INFORME N° 338-2018-SENACE-PE/DEAR

- A** : **MARCO ANTONIO TELLO COCHACHEZ**
Director de la Dirección de Evaluación Ambiental para
Proyectos de Recursos Naturales y Productivos
- ASUNTO** : Evaluación del Tercer Informe Técnico Sustentatorio de la
Modificación del Estudio de Impacto Ambiental del Proyecto
Mina Justa, presentado por Marcobre S.A.C.
- REFERENCIA** : M-ITS-00316-2018 (12.11.2018).
- FECHA** : Miraflores, 13 de diciembre de 2018.

Figura N° 1 Trazo de accesos sur propuesto en el Tercer ITS Mina Justa

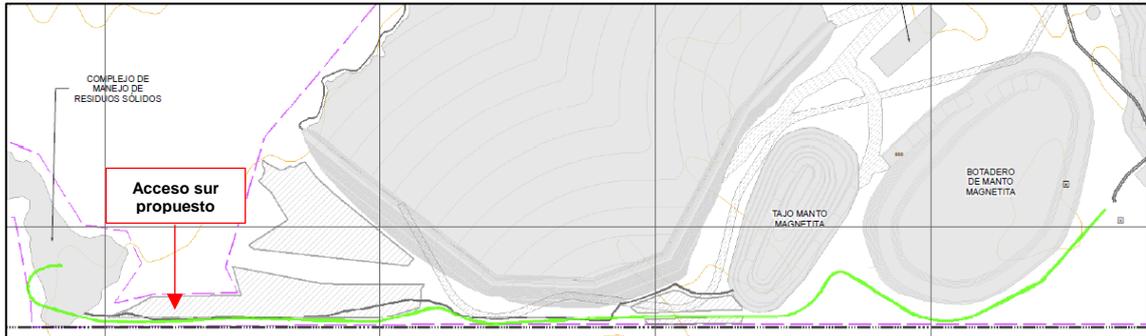
7 YV	En el ítem 9.7.1.2 Adición y ampliación del acceso sur hacia el relleno sanitario, el Titular indica en el Cuadro 9.6, que el acceso propuesto mantendrá las características aprobadas en el primer ITS para accesos internos e indica que precisa el diseño del acceso sur y su acceso auxiliar. Al respecto no queda claro si las vías tendrán una curvatura de 4% de la línea central,	Se requiere que el Titular precise que características aprobadas en el primer ITS se mantendrán y cuáles serán modificadas, respecto a la curvatura del acceso, berma de seguridad y compactación del área donde se ubicará el acceso. Además, deberá precisar cuál será el acceso auxiliar.	El Titular precisa que el diseño del acceso sur será un acceso de tránsito leve y contará con una berma de seguridad que será conformada con relleno común, a una altura mínima requerida de 50 cm desde el nivel de la rasante del camino.	Sí

Figura N° 3 vista en planta de la plataforma para estacionamientos

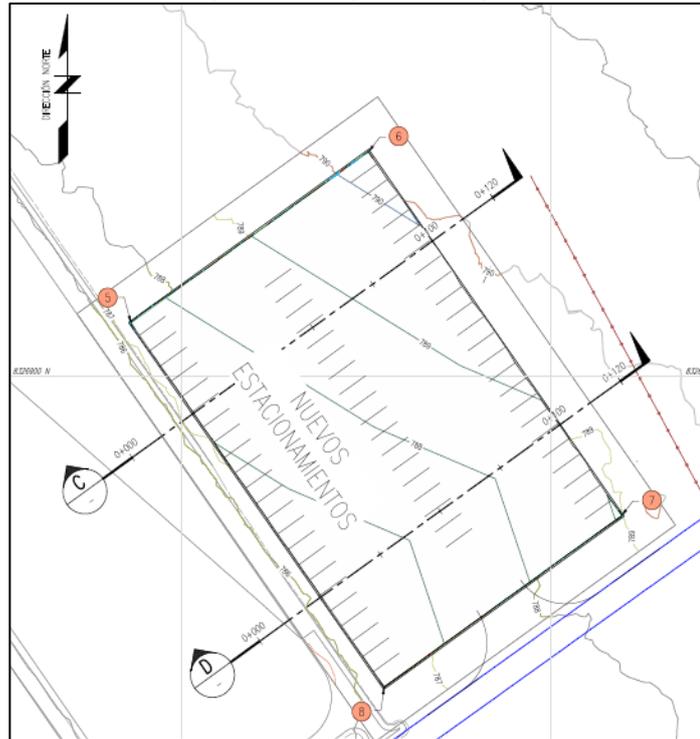
N°	Sustento	Observación	Sustento	Subsanado Sí / No
	cuales serían las especificaciones técnicas o los requerimientos mínimos del proyecto. d) En la Figura 9.11 indica que presenta "Vista en planta de la plataforma para estacionamiento"; cuando lo que presenta es la vista de la plataforma multiusos; donde no se puede apreciar las bermas de seguridad propuestas para este componente.			
10 YVM	En el ítem 9.1.7.6 Adición de instalaciones auxiliares en área de oficinas administrativas, el Titular indica que según lo aprobado en el Segundo ITS el área de oficina contará con un data center y presenta una caseta de control y edificio de seguridad, oficina principal y edificio administrativo y edificio principal de primero auxilios/repuesta médica. Asimismo, indica que en el Anexo M se presentan la distribución detalladas de las instalaciones del área de oficinas; sin embargo, en dicho anexo se presenta un plano de instalaciones exteriores de desagüe de las oficinas administrativas; sin precisar la distribución detallada de las instalaciones.	Se requiere que el Titular presente un plano con la distribución detallada de las instalaciones; diferenciando las instalaciones aprobadas (un data center y presenta una caseta de control y edificio de seguridad, oficina principal y edificio administrativo y edificio principal de primero auxilios/repuesta médica) y las adicionales. En caso de que las instalaciones auxiliares adicionales requieran de un manejo adicional a lo aprobado para el área de la oficinas; estas deberán ser descritas en el presente ITS.	El Titular indica que mediante la MEIA-d Mina Justa se aprobaron las siguientes instalaciones: Edificio principal y edificio administrativo, caseta de control y seguridad, edificio de primeros auxilios/respuesta médica y servicios higiénicos exteriores. Asimismo, indica que en este Tercer ITS se detallan las instalaciones dentro del área de oficinas administrativas ya aprobadas las cuales son: Subestación eléctrica, generador eléctrico, oficinas administrativas, comedor y paradero de vehículos. Además, indica que la distribución detallada del área se presenta en el Anexo M.	Sí
